# Projet d'augmentation de la capacité d'entreposage des résidus miniers et des stériles à la mine de fer du lac Bloom

**Rapport d'enquête et d'audience publique**

Bureau d'audiences publiques sur l'environnement

Février 2021

**Figure 5 Les volumes en mètres cubes des déversements d'eaux usées (eau de ruissellement de surface ou de contact avec les infrastructures minières) au lac Bloom (2008 à octobre 2020)**

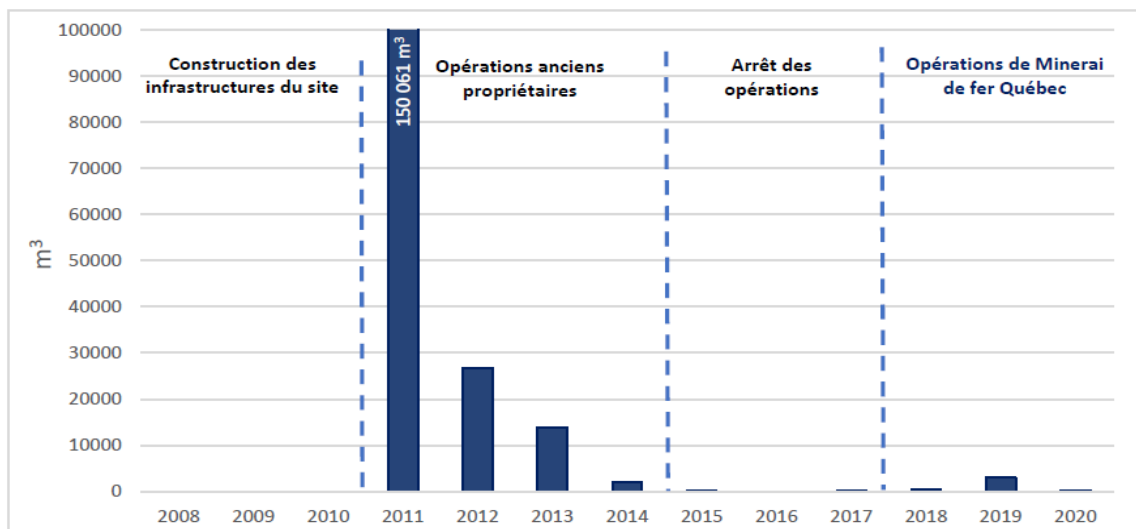
Depuis le début des opérations de la mine du lac Bloom, le plus important déversement s'est produit le 24 mai 2011. Il a été causé par le bris de la digue du bassin Triangle qui a entraîné le déversement de 207 342 m<sup>3</sup> d'eau usée<sup>14</sup>, contenant du nickel, du plomb, du zinc et des matières en suspension (170 mg/L à 1600 mg/L), dans le lac Mazaré jusqu'au 1<sup>er</sup> juin. Ce rejet aurait eu des effets jusqu'au lac Boulder (figure 3). Le rapport d'enquête sur cet événement note que, lors du déversement, aucun poisson mort n'a été retrouvé. D'après ce même rapport, dès la mise en eau du réservoir, en mars 2011, des fuites ont été remarquées. Le réservoir avait été conçu pour recevoir un volume de 70 615 m<sup>3</sup> d'eau, mais a été construit avec une capacité de seulement 38 583 m<sup>3</sup>. La différence proviendrait d'une erreur d'implantation lors de la construction de l'ouvrage. Le réservoir a ainsi vite atteint sa capacité maximale et son débordement a entraîné une érosion importante en aval, créant par la suite une brèche dans sa structure. La vidange du bassin Triangle aurait aussi entraîné une partie du volume du bassin de sédimentation Pignac. Parmi les facteurs ayant contribué au débordement de l'ouvrage, le rapport note les aspects liés aux précipitations, au sol gelé (faible infiltration), à la défaillance du déversoir d'urgence, à l'affaiblissement de la structure en raison de fuites et aux difficultés de gestion des niveaux d'eau du bassin (DQ2.2.2; DQ9.2.1, p. 2 à 4).

**Figure 6 L'évolution des concentrations en cuivre, en zinc et en nickel aux puits 11 -FB-3R et 11 -FB-3S**

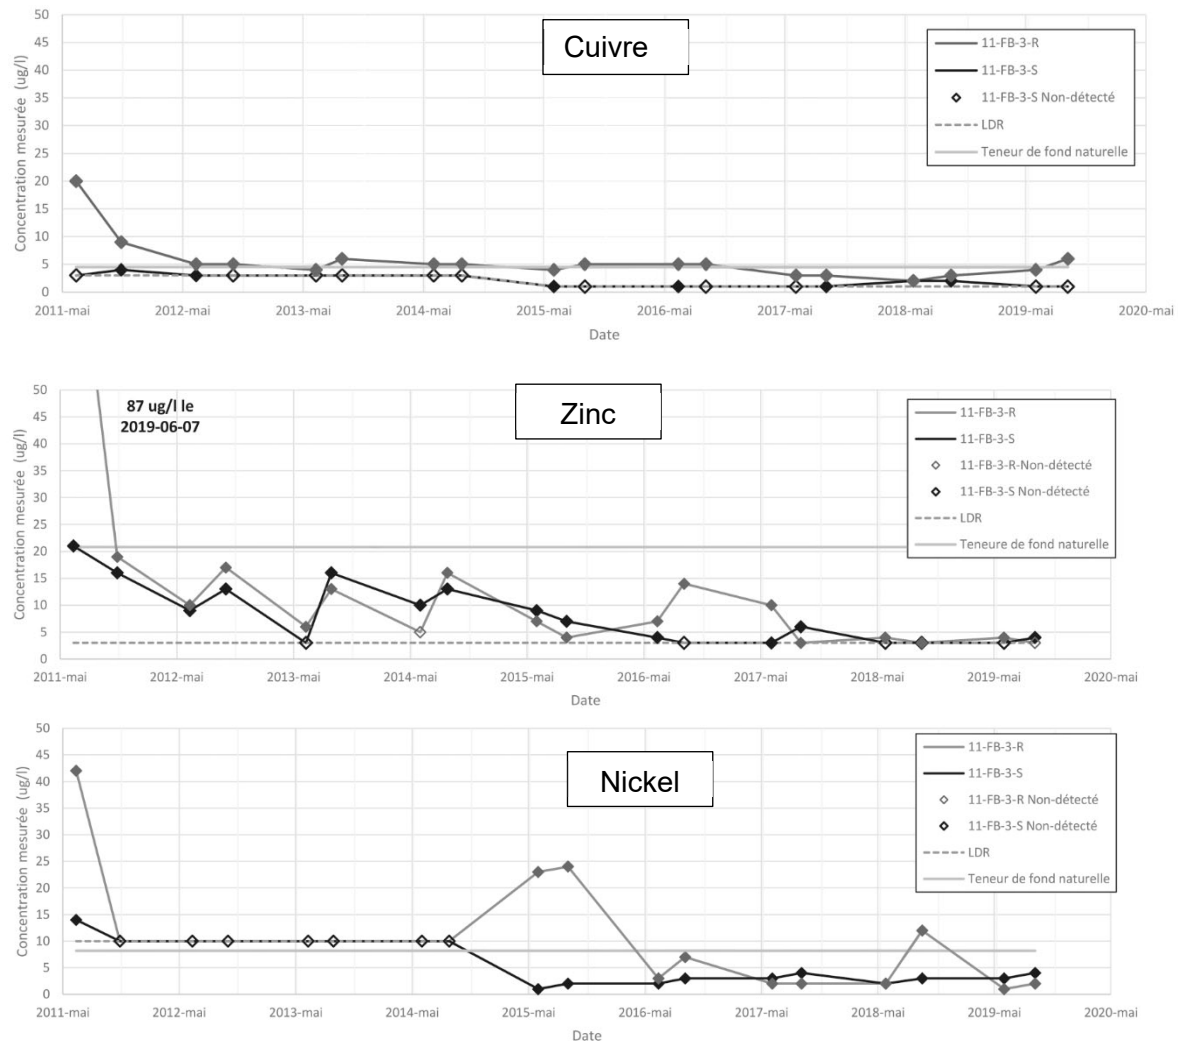
Un exemple d'évolution, entre 2011 et 2018, de la qualité des eaux souterraines pour ce qui est des concentrations en cuivre, en zinc et en nickel est présenté à la figure 6 pour le puits 11-F-B3 localisé à proximité d'une digue du parc à résidus fins (bassin A) et du lac F (figure 3). L'initiateur observe de ces résultats que les concentrations mesurées sont près ou en dessous de la TDFN de ces métaux et que la tendance semble décroissante ou stable (DQ1.3.2, p. 5, 6 et annexe C). L'eau du puits 11-F-B3 a aussi été échantillonnée en mai 2018 et l'analyse montre que la teneur en baryum de 0,351 mg/L est supérieure au RES, fixé à 0,108 mg/L pour une dureté de 10 mg/L (PR5.3, annexe 2, p. 65). Le puits d'observation 11-F-B3 serait éventuellement recouvert par les résidus grossiers de la halde HPA-Nord proposée.

Comme cela a été vu précédemment dans le secteur du parc à résidus fins (bassin A), l'initiateur a réalisé un suivi bisannuel pour certains métaux. Dans certains cas, comme pour le zinc (figure 6), le suivi indique une variation saisonnière régulière, alors que pour d'autres métaux, cela n'a pas été mis en évidence. Pour les trois puits suivis depuis 2012, les seuils d'alerte sont fréquemment dépassés pour le baryum, le cuivre et le zinc.
